GOBERNACION DE ANTIOQUIA REPUBLICA DE COLOMBIA	**INFORME ASESORÍA O ASISTENCIA TÉCNICA**	Código: FO-M4-P3-018
		Versión: 04
		Fecha de aprobación: 06/05/2019

Organismo	Gerencia de Infancia, Adolescencia y Juventud			
Dependencia	N/A			
Nombre responsable de la asesoría y/o asistencia técnica	Erika Tatiana Restrepo Posada	**Cargo**	Profesional de Infraestructura y Ambientes Educativos	**Contrato No. 4600010518**
Línea Plan de Desarrollo /Programa: Unidos por la primera infancia	**Línea 1 Nuestra Gente**	**Objetivo del programa**	Fortalecer las potencialidades y el goce efectivo de derechos de las personas desde la gestación y hasta los primeros seis años de vida, en condiciones de dignidad y afecto, a través de la generación de estrategias que propicien su desarrollo integral temprano.	**Proyecto:** Unidos por la primera infancia
Indicador de producto	Municipios y/o Distritos asistidos técnicamente para el fortalecimiento de la atención integral a la primera infancia			
Acciones para la Intervención con Asesoría o Asistencia Técnica	Asistencia técnica en los componentes y modalidades de atención integral a la primera infancia.

Subregión/Municipio	**Urabá / Chigorodó**		
Población

Imagen 3: Cocina

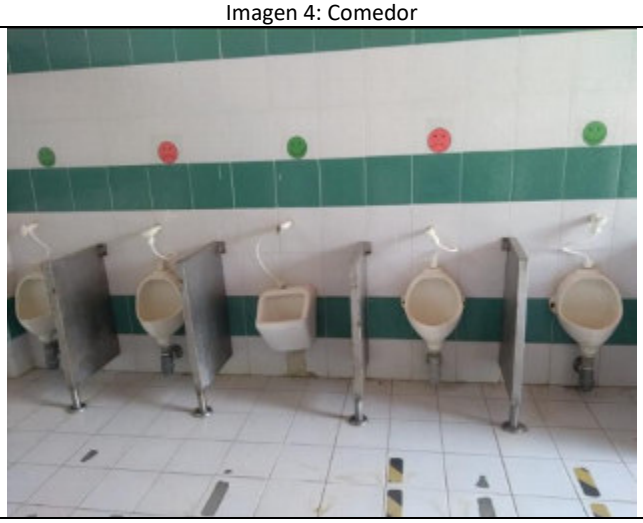
- En la zona de entrega de alimentos se debe instalar una barrera que impida el ingreso de vectores externos y que se encuentre separado del mesón aproximadamente 30 cm, que solo permita el ingreso y salida de la bandeja de alimentos, esta barrera puede ser fabricada con malla tipo angeo y elementos que le den firmeza a la estructura de soporte.
- Es necesario instalar cielo en drywall o policloruro de vinilo (PVC), adicionalmente, instalar media caña en policloruro de vinilo (PVC), superficie que permita fácil limpieza, desinfección y nivel de asepsia requerido para los espacios donde se preparan alimentos.
- El zócalo instalado en la cocina es en cerámica, por lo tanto, genera un ángulo de 90° entre el piso y los

muros, es necesario instalar zócalo de media caña en policloruro de vinilo (PVC), superficie que permita fácil limpieza, desinfección y nivel de asepsia requerido para los espacios donde se preparan alimentos.

- Es necesario realizar limpieza y mantenimiento de cubiertas, bajantes y canaletas para evitar empozamiento y posibles filtraciones generando así goteras y humedad en el CDI.
- Los toma corriente instalados no son tipo GFCI, por lo tanto, es necesario realizar el reemplazo de estos elementos para evitar cortocircuitos y un conato de incendio.

Imagen 15: Sala de desarrollo 5

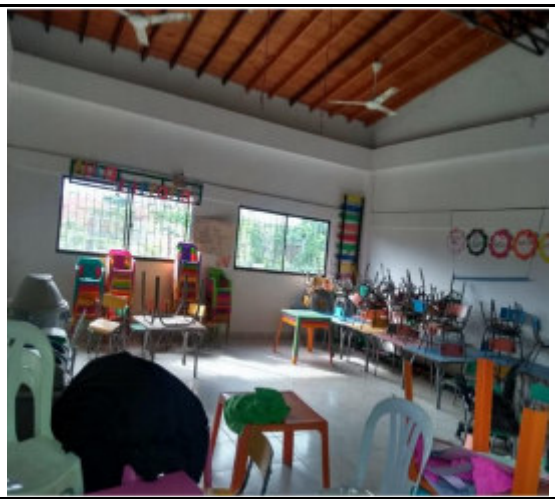
- Los vidrios que se encuentren a una altura menor a 80 cm, es necesario que tengan instalada película de seguridad.
- Se pudo observar que algunas ventanas se encuentran en mal estado, por lo tanto, es necesario proceder a su reparación y reemplazo de vidrios.

- Es necesario realizar limpieza y mantenimiento a las canaletas y bajantes de la cubierta para evitar reboses y que las salas de desarrollo se inunden en época de invierno.

- Se pudo observar presencia de humedad en algunos muros, es necesario proceder con la impermeabilización y posterior pintura, lo anterior para evitar enfermedades respiratorias en la población.

- Algunos d ellos ventiladores instalados no funcionan correctamente, por lo tanto, es necesario proceder con la reparación o reemplazo si es el caso, pues del buen funcionamiento de estos elementos depende el confort de la población en los espacios pedagógicos.

- Se pudo observar que algunas lámparas no funcionan, es necesario reparar o reemplazar si es el caso, pues del buen funcionamiento de estos elementos depende el confort de la población en los espacios pedagógicos.

- Se pudo observar que en algunas salas de desarrollo hay presencia de plagas (murciélagos) por lo tanto, es necesario instalar barreras de protección como malla tipo angeo para impedir el ingreso de vectores externos, roedores, fauna silvestre y aves, además de realizar la gestión necesaria para eliminar las presentes y así evitar el contagio de enfermedades causadas por estos animales.

- Es necesario instalar protectores para los toma corrientes y así evitar accidentes con la población.
- Se pudo observar que los muros de las salas ya presentan desgaste de pintura, por lo tanto es necesario realizar mantenimiento de las mismas.
